PYTANIA I ODPOWIEDZI DO TREŚCI SWZ Nr 3 dotyczy części 1 zamówienia

Dotyczy: przetargu nieograniczonego na zadane pod nazwą: „Podniesienie jakości usług społeczno-kulturalnych i rekreacyjnych na terenie gminy Tarnawatka”

Znak sprawy: IR.271.15.2024.MT

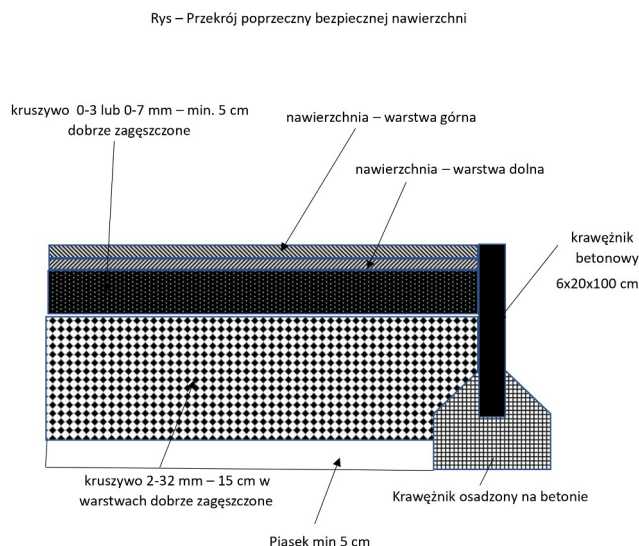
Proszę o załączenie przekroju podbudowy pod nawierzchnię bezpieczną.

Zamawiający informuje że opis przekroju podbudowy został zawarty w załączniku nr 1a do SWZ dokładnie w pliku o nazwie „Specyfikacja placu zabaw Tarnawatka-Tartak ul. Widokowa.docx” w punkcie 1. Dodatkowo Zamawiający poniżej dołącza rysunek przekroju poprzecznego podbudowy nawierzchni bezpiecznej.

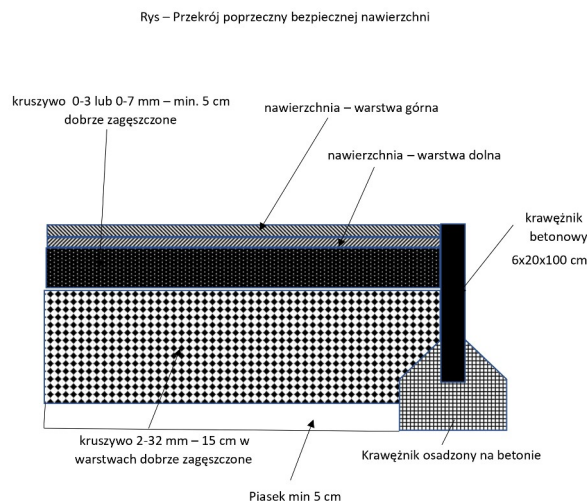
Proszę o załączenie przekroju podbudowy pod nawierzchnię bezpieczną.

Zamawiający informuje że opis przekroju podbudowy został zawarty w załączniku nr 1a do SWZ dokładnie w pliku o nazwie „Specyfikacja placu zabaw Tarnawatka ul. Ks Boguty.docx” w punkcie 1. Dodatkowo Zamawiający poniżej dołącza rysunek przekroju poprzecznego podbudowy nawierzchni bezpiecznej.
